# 柏崎刈羽原子力発電所第7号機 工事計画認可申請に係る論点整理について

2020年4月28日  
東京電力ホールディングス株式会社

# 【論点1】第830回審査会合での指摘（格納容器内水素濃度（SA））

## 【論点2】第830回審査会合での指摘（重大事故等時の格納容器評価における評価条件）

図7 水素分圧と抵抗変化率の相関

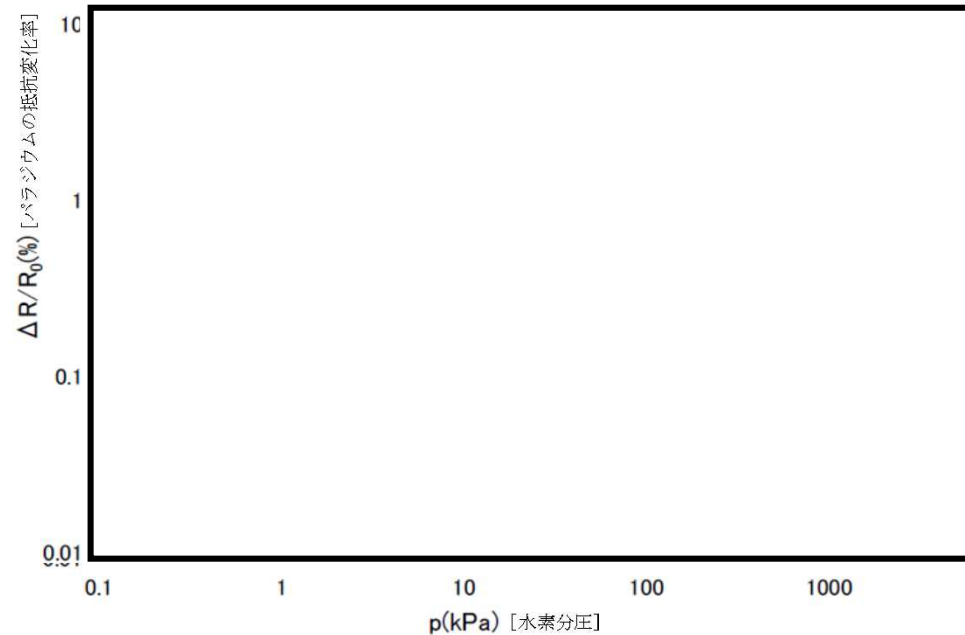
NO	コメント内容	回答	ページ番号	備考
	格納容器内水素濃度計の指示値は、格納容器圧力を用いて分圧を計測し、補正していることを示した上で、計測誤差（±2%）の根拠を整理して説明すること。	パラジウム及び白金の抵抗値を基に水素濃度を演算する手順を追記しました。また、格納容器内圧力を考慮した場合の計器誤差の根拠を追記しました。	8～10	
	格納容器内水素濃度計について圧力と抵抗値の実験結果を示すこと。	格納容器内水素濃度（SA）の水素分圧と抵抗変化率の実験結果をまとめました。	8	
	格納容器内水素濃度計について計測器の時定数を示すこと。	応答性確認試験を行い、判定基準の40秒以内で応答していることをまとめました。	11～12	
	格納容器内水素濃度計について水素を吸い込んではいませんが、水素濃度が上下した場合の追従性を示すこと。	応答性確認試験を行い、水素ガスの導入及び排出を繰り返した場合にも、水素濃度の測定値が精度内であることをまとめました。	11～12	
	CVスプレイに対する水素濃度計の機能（ヒータ昇温等）への影響について整理して説明すること。	被水による格納容器内水素濃度（SA）の温度制御への影響はないことをまとめました。	13	
	耐環境試験の評価結果で「機能維持を確認している」としているが試験前後の抵抗値の特性変化等による機能への具体的な影響を説明すること。	試験前後のパラジウム抵抗値と白金抵抗値を記載し、「機能維持を確認している」とした根拠を評価結果欄にまとめました。	14	
	格納容器内水素濃度計について圧力、温度、湿度、放射線等の環境試験やパラジウムの温度特性のバックデータを整理して本水素濃度計の信頼性を説明すること。	環境試験やパラジウムの温度特性等のバックデータをまとめました。 上記に加え、酸素による水素濃度測定への影響と対策をまとめました。	15	
	格納容器内水素濃度計についてCVスプレイにより水がかかるとはならず、炉心損傷後も使うのであればセシウムやヨウ素が表面に付着した場合の影響を示すこと。	被毒物質の影響及び対策についてまとめました。	16～17

以下a～eに水素濃度演算手順を示す。また、水素分圧と抵抗変化率の実験結果を図7に示す。

- 白金線の抵抗値を抵抗測定器で計測し、その抵抗値から検出素子部の温度を算出する。(図5参照)
- 検出素子部の温度より、水素濃度0vol%におけるパラジウム抵抗値を計算する。(図6参照)
- 抵抗測定器で計測された水素を吸蔵した時のパラジウム線の抵抗値と水素濃度0vol%におけるパラジウム抵抗値の差分より、パラジウム抵抗値増加量を算出する。
- パラジウムの抵抗値増加量と温度(t)におけるパラジウムの抵抗値( $R_t$ )よりパラジウムの抵抗変化率を算出し、図7に示す水素分圧と抵抗変化率の試験データのグラフから、パラジウムの抵抗変化率に対応する水素分圧を求める。
- 水素濃度(体積濃度)は水素分圧を全圧で除す必要があることから、検出器設置場所(ドライウェル又はサブプレッションチェンバ)の圧力値を用い、水素濃度を算出する。

図3-2 プール水温毎の蒸気流束と圧力振幅の関係

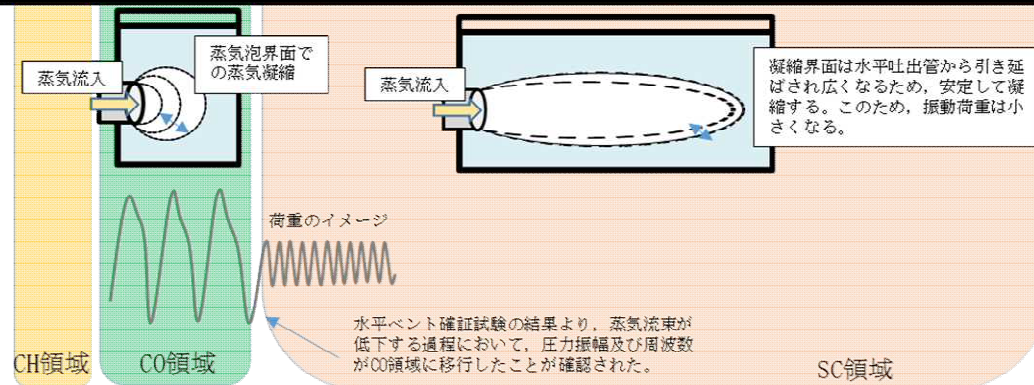
: ABWR水平ベント試験の範囲を超える高蒸気流束下においても、発生する凝縮振動（CO）荷重は設計基準事故時に設定した荷重に包絡されることを示すこと。

- ABWR水平ベント確認試験の範囲を超える高蒸気流束下での荷重について、実機と体系の異なる試験の結果を参照して、高蒸気流束では蒸気流束の増加に伴い荷重は横ばい又は低下することをお示した。  
例) SRVストレートパイプの試験において、高蒸気流束では流束の増加に伴い横ばい又は低下する（下図）。
- 以下の2つの理由により、水平ベント確認試験の蒸気流束の上限～FCI時に想定される蒸気流束の最大値（約595kg/s/m<sup>2</sup>）の全ての範囲において、荷重が増えないことの説明が必要とのコメントを受けたもの。
  - ✓ 水平ベントのトピカルレポートでは、蒸気流束の低い範囲に対する記載であると推測されるものの、蒸気流束の増加に伴い荷重は増加するとしていること
  - ✓ 蒸気流束の増加に伴い荷重が横ばい又は低下する傾向を示す蒸気流束の値は体系に依存すると考えられること

図4 CO/SC遷移領域

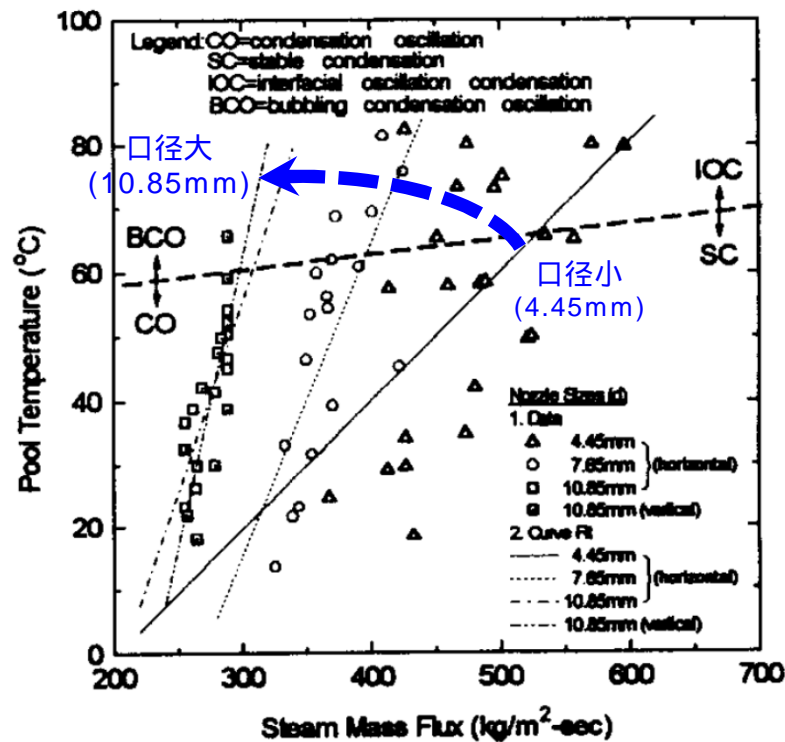
: ABWR水平ベント試験の範囲を超える高蒸気流束下においても、発生する凝縮振動（CO）荷重は設計基準事故時に設定した荷重に包絡されることを示すこと。

小規模試験<sup>[3]</sup>で高蒸気流束における凝縮振動（CO）と安定凝縮（SC）の遷移点が確認されており（図4），以下の傾向がある。

- 蒸気流束が大きい領域では安定凝縮（SC）モードをとる。
- 管径の大きい体系ではSC領域が拡大する傾向。

従って，実機（ベント管径700mm）でも蒸気凝縮モードは安定凝縮モードとなり，高蒸気流束で荷重が大きくなることはないと考えられる。
